**AVIS RELATIF À LA PROTECTION
CONTRE LES EVENTUELS EFFETS NOCIFS ET NUISANCES
PROVOQUÉS PAR LES RAYONNEMENTS NON IONISANTS
GÉNÉRÉS PAR DES ANTENNES ÉMETTRICES STATIONNAIRES**

Commune : ERQUELINNES - Exploitant : PROXIMUS

Référence exploitant : 71ERQ_00

Rapport n° 3528 / 2024

Figure 1 : Vue en plan des lieux de séjour et des points de contrôle

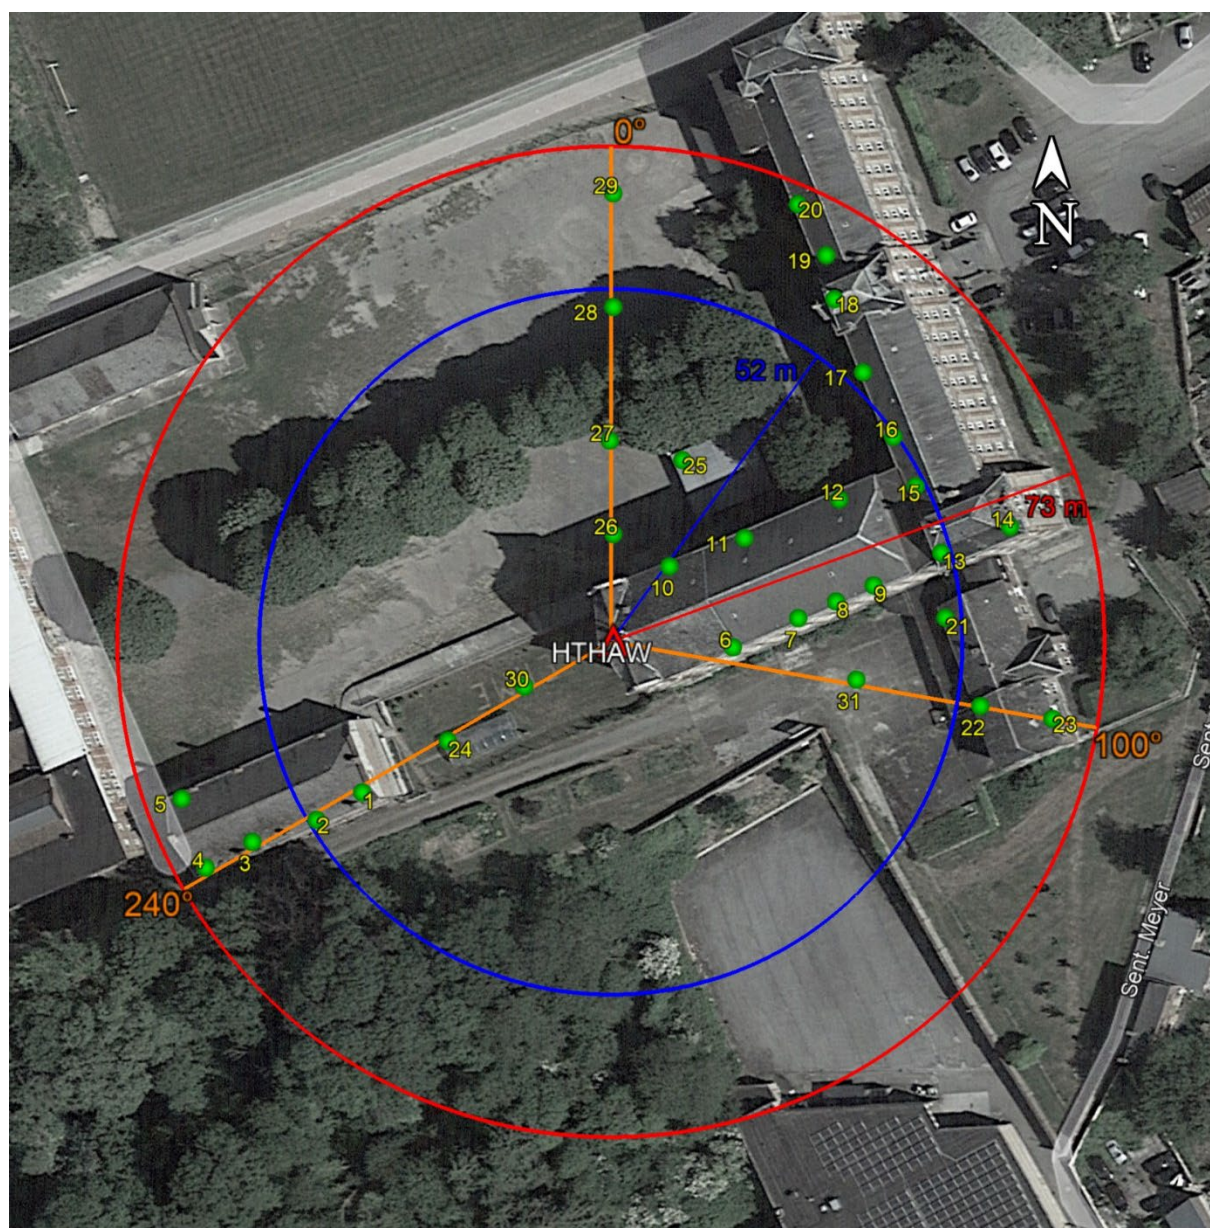
- le numéro du point de contrôle repris sur un des plans de la figure 1 ;
- le numéro du LS dans lequel se trouve le point de contrôle de la 1^{ère} colonne ;
- l'atténuation d'obstacle prise en compte pour le calcul de l'indice d'exposition dans le LS ;
- le résultat du calcul de l'indice d'exposition.

En ce qui concerne les antennes de l'installation mentionnées dans le tableau 1, la distance maximale à laquelle la limite pourrait être atteinte, à l'extérieur, est égale à 72,4 m. S'il n'y a pas de LS à une distance inférieure, les antennes respectent forcément la limite d'immission.

Dans le cas des LS situés à l'intérieur des bâtiments, une atténuation d'obstacle est prise en compte et il en résulte que la distance maximale à laquelle la limite pourrait être atteinte se réduit à 51,3 m.

Les résultats de l'évaluation décrite au paragraphe 4 indiquent que les antennes émettrices stationnaires de l'installation faisant l'objet du présent avis ne produisent pas, dans un lieu de séjour, un rayonnement électromagnétique maximum supérieur aux limites fixées à l'article 4 du décret.

Figure 2 : Vue en plan des installations d'antennes dans un rayon de 300 mètres autour de l'installation faisant l'objet de la demande d'avis

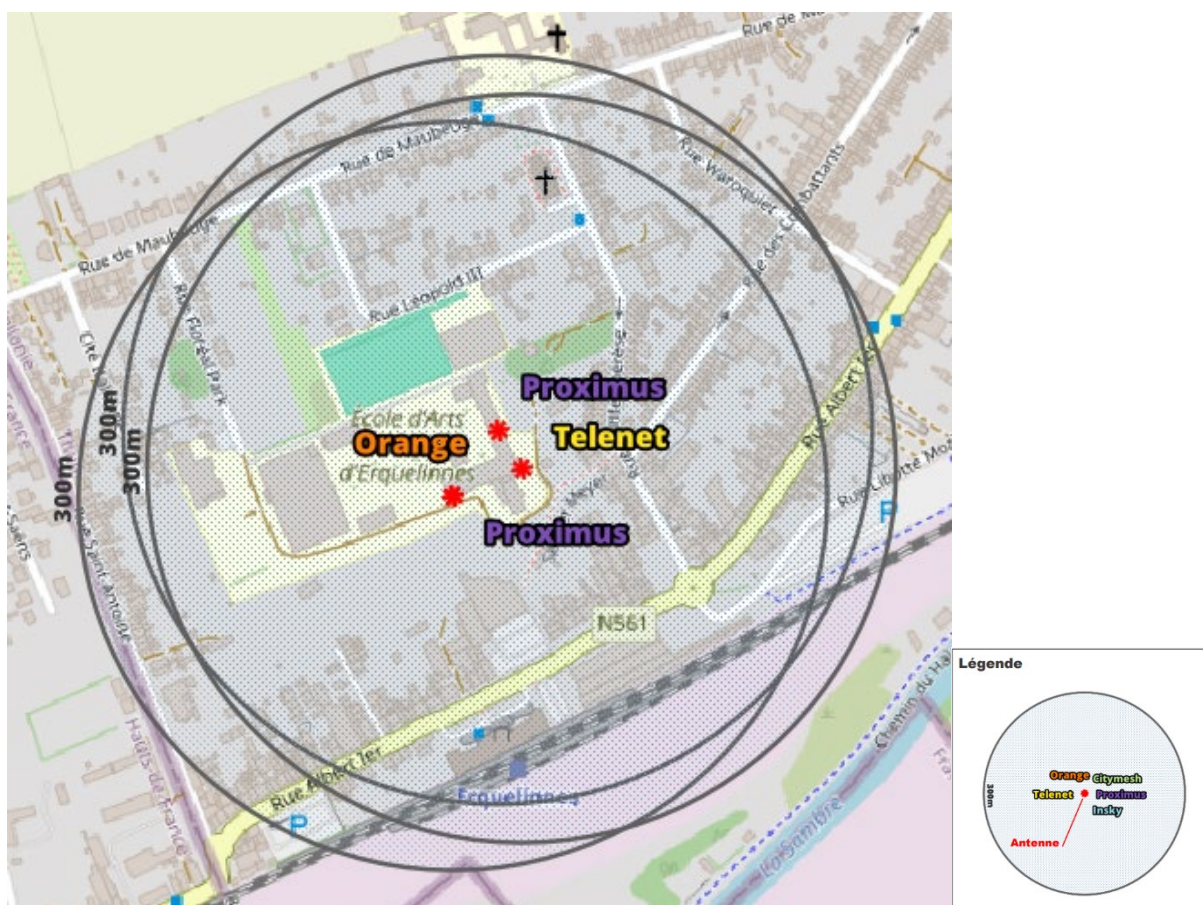
Le plan en projection verticale de la figure 2 indique la localisation des installations d'antennes émettrices stationnaires visées par le décret et situées dans un rayon de 300 mètres autour de l'installation référencée dans le paragraphe 2 et localisée au centre du cercle. Les données de localisation de ces antennes et les avis correspondant sont accessibles via le cadastre en ligne des antennes émettrices stationnaires⁸. Les installations prises en compte dans l'évaluation du respect de la limite cumulative sont les installations d'antennes émettrices déclarées en service par l'exploitant à la date du présent avis, à l'exception de l'installation référencée dans le paragraphe 2 et éventuellement d'autres installations ayant fait l'objet d'une demande d'avis à la même date et qui sont situées à l'intérieur de la zone de 300 mètres de rayon.

Compte tenu des considérations ci-dessus, il apparaît que l'intensité du rayonnement électromagnétique généré, dans les lieux de séjour situés dans un rayon de 300 mètres autour de l'installation référéncée dans le paragraphe 2, par l'ensemble des antennes émettrices stationnaires de l'ensemble des exploitants du même site d'antennes émettrices stationnaires respecte la limite fixée à l'article 4, § 2 du décret.
